改善箇所説明図

改善前	改善後
ヘッドライト部		
車体部

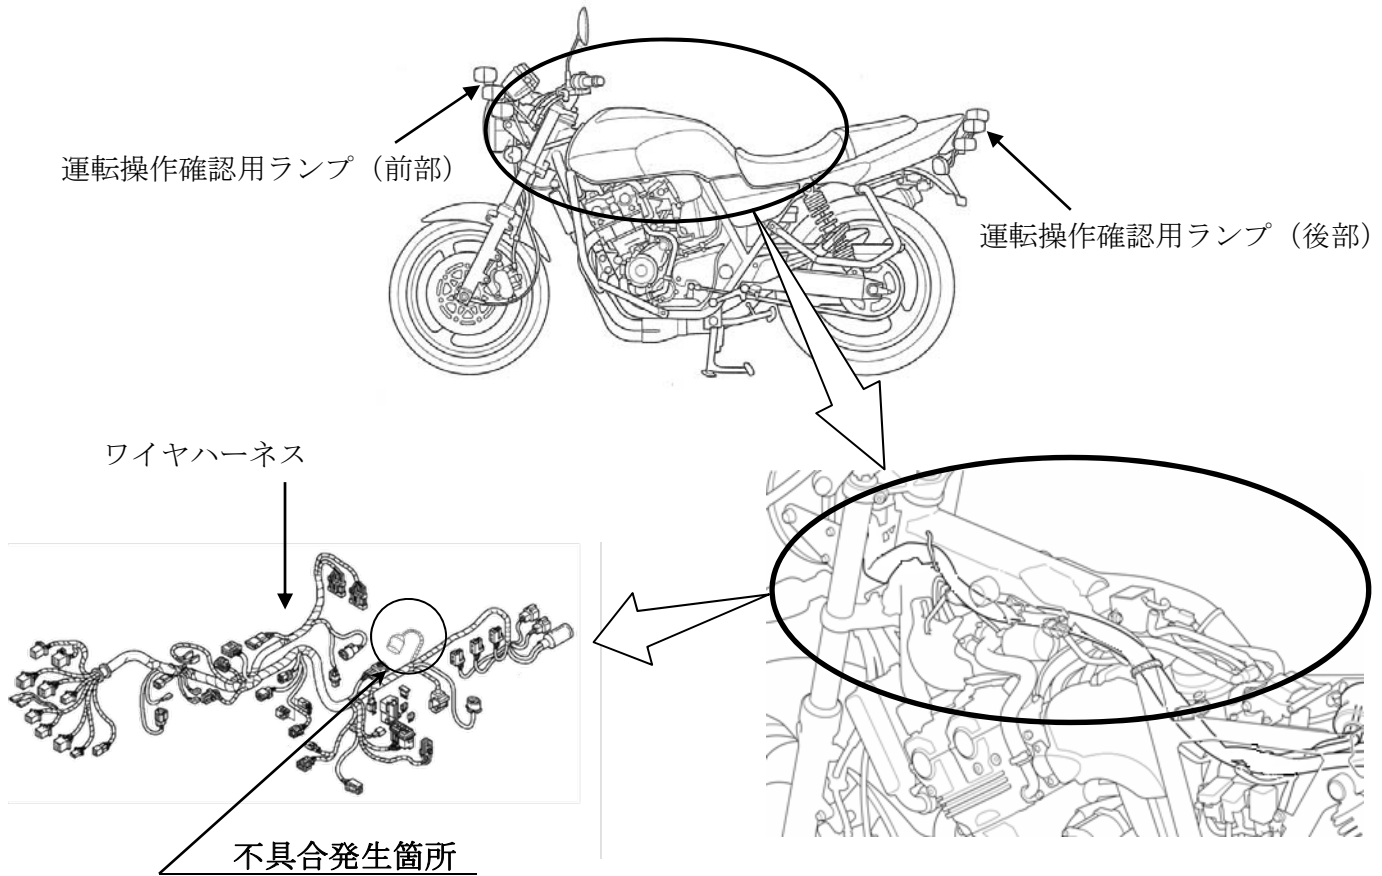
教習用車両のスタータスイッチ操作を表示する電気回路が不適切なため、運転操作確認用ランプ表示をエンジン停止状態からスタータスイッチ操作状態に切替えた場合、サイドスタンドの格納忘れを防止する機構（サイドスタンドを出した状態で走りしようとするとエンジンが停止する機構）が作動しなくなる。そのため、サイドスタンドを出した状態で走行可能となり、最悪の場合、サイドスタンドが接地して転倒するおそれがある。

全車両、スタータスイッチ操作を表示する電気回路に、ダイオード付電気配線を追加する。
